AVD.	P	GRUPP	43
	4		
BETR.	Växellåda M 45/46		NR 5
			DATUM Jan 76

Service meddelande

Ändrad olja för växellådor

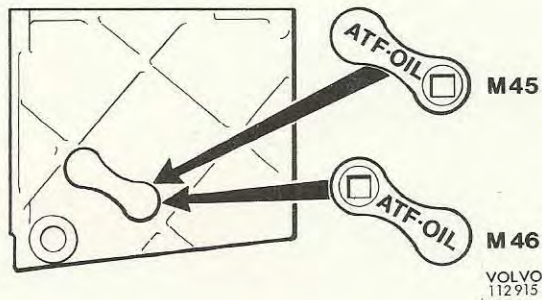
Växellådor av typ M 45 och M 46 fylls från fabriken med ATF - olja typ F^x i stället för den olja som står angiven i instruktionsboken.

Växellådorna stämplas vid nivå/påfyllningspluggen med texten ATF - OIL (vit färg) enligt bilden.

Även i fortsättningen ska ATF-olja typ F användas vid påfyllning och byte av olja i samtliga växellådor M 45/46, även om stämplingen saknas.
